改善箇所説明図

改善の内容

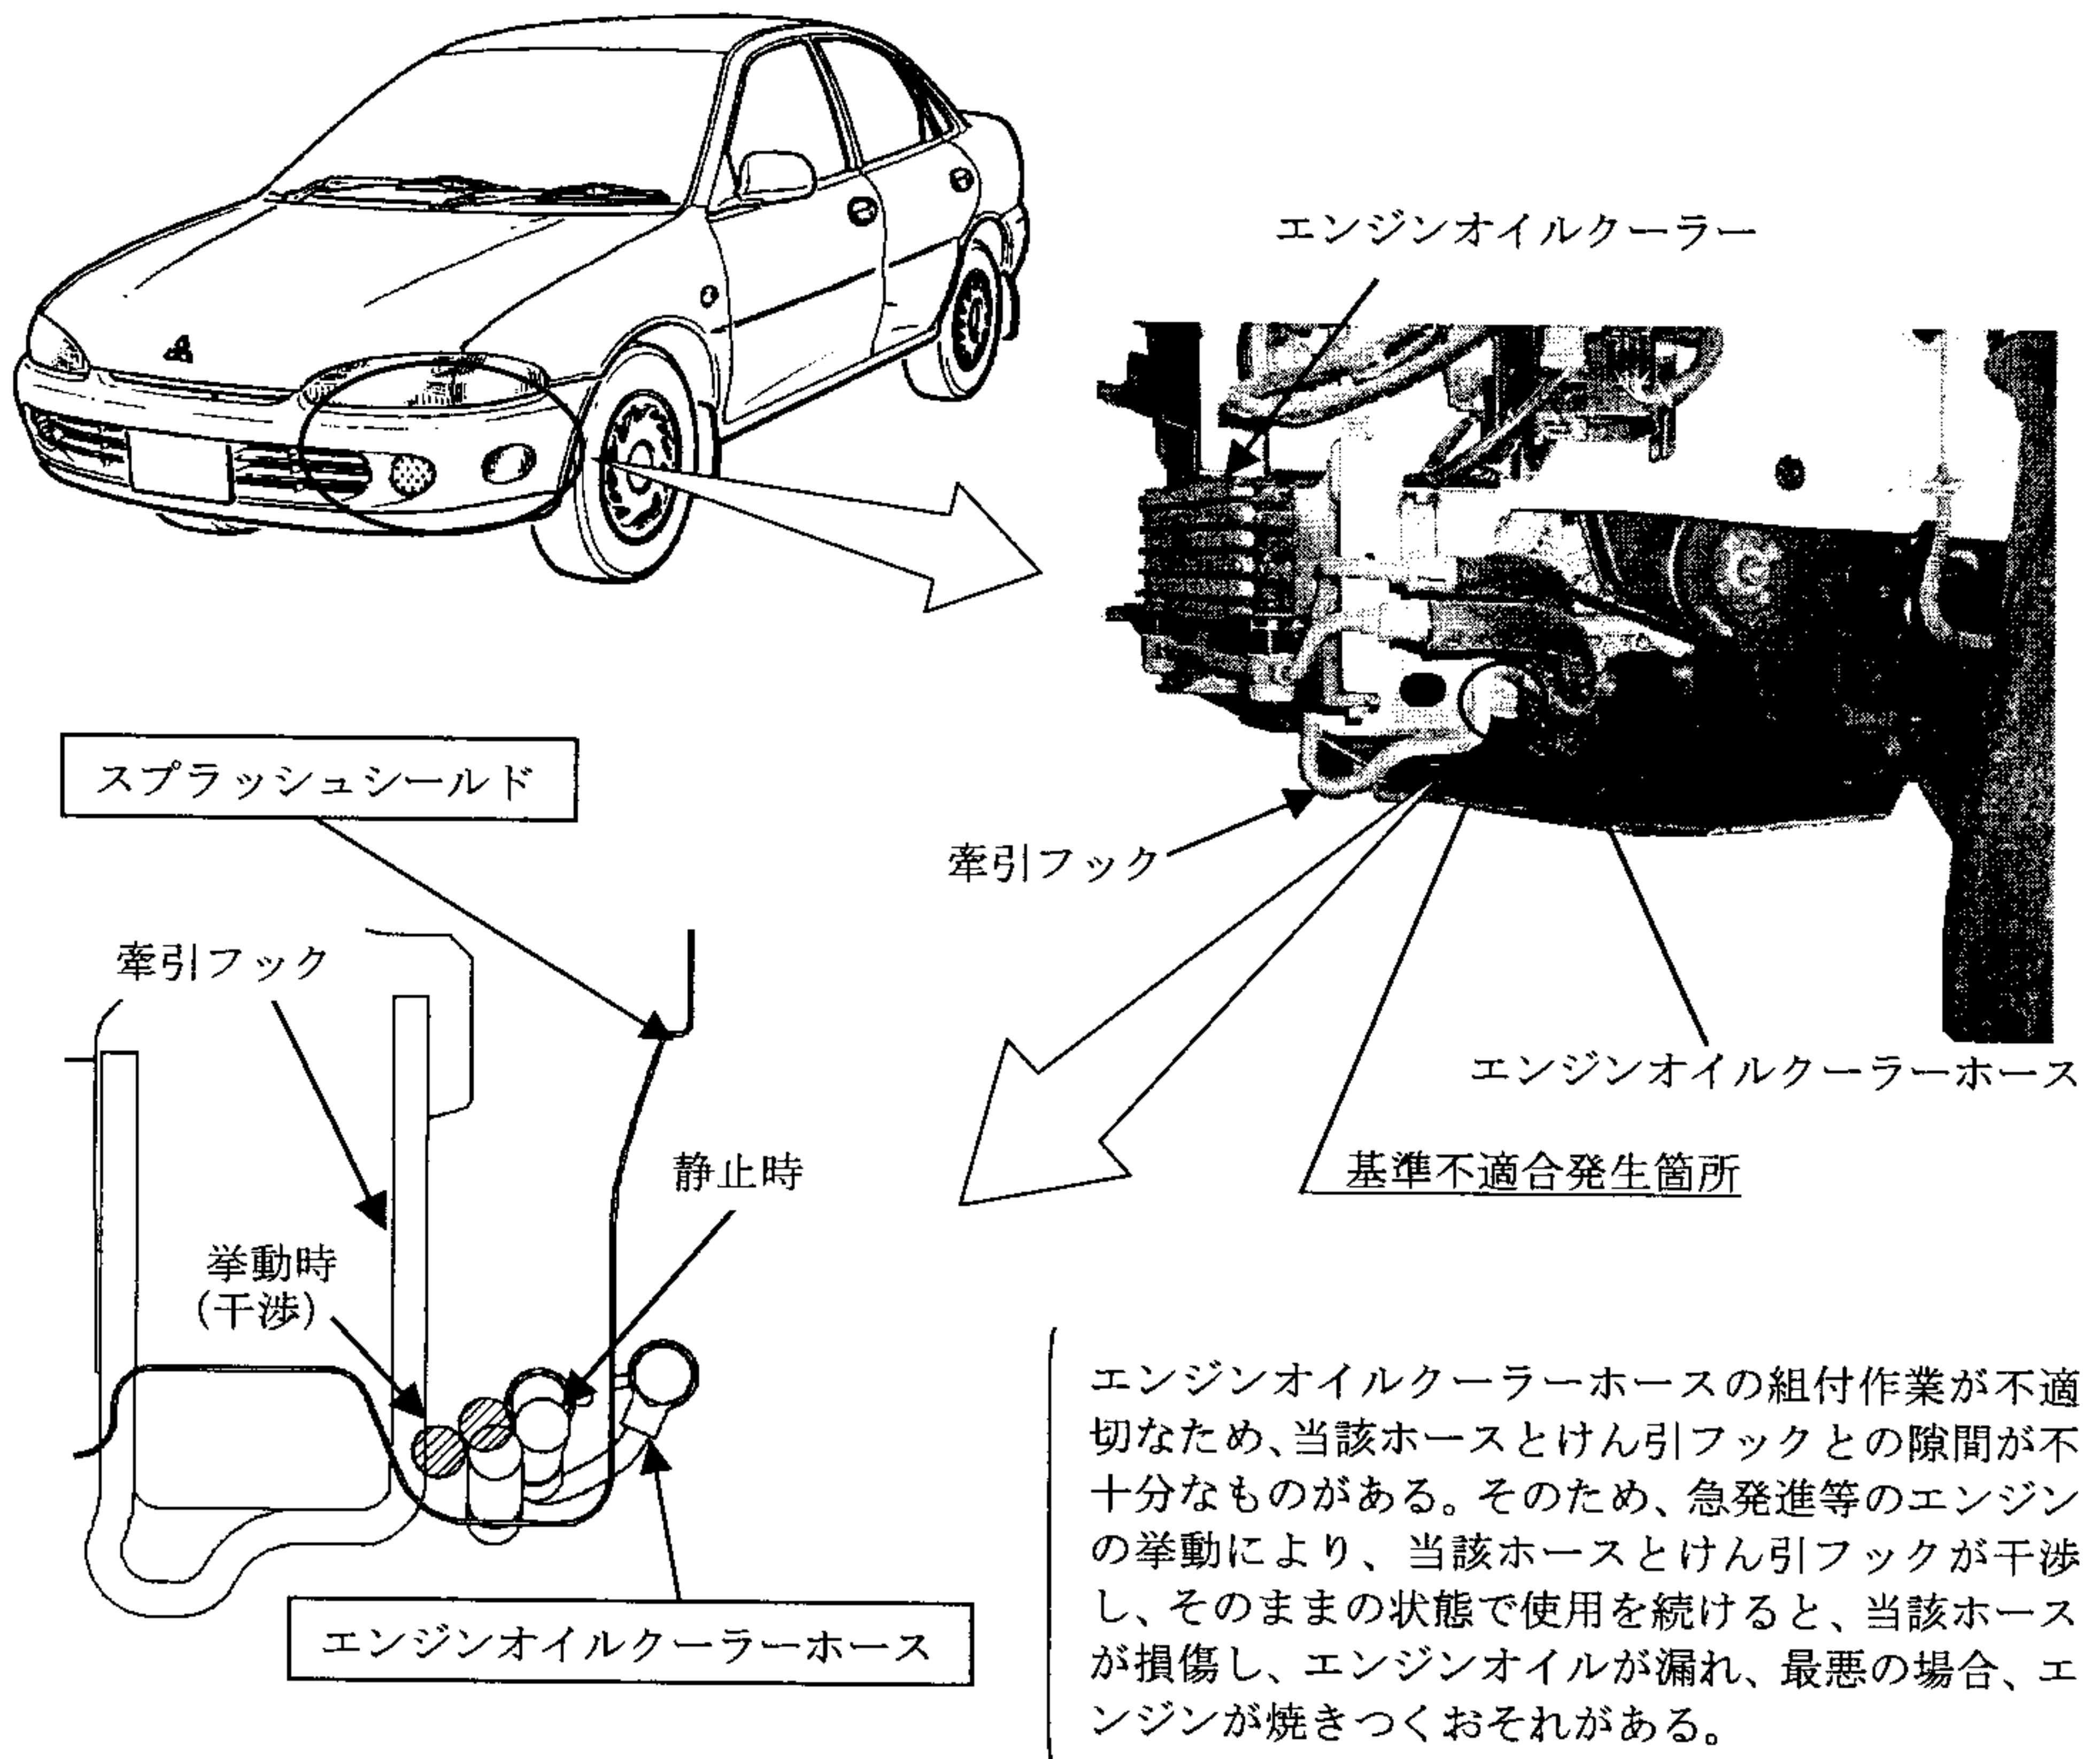
全車両、エンジンオイルクーラーホースを点検し、牽引フックとエンジンオイルクーラーホースの隙間が不十分なもの、および当該ホースに干渉痕のあるものは、エンジンオイルクーラーホースとスプラッシュシールドを対策品と交換する。

注： 内は交換部品を示す。

識別: 助手席ドアのローアヒンジにあるドア取付ボルト(上側)頭部に白色または黄色のペイントを塗布する。
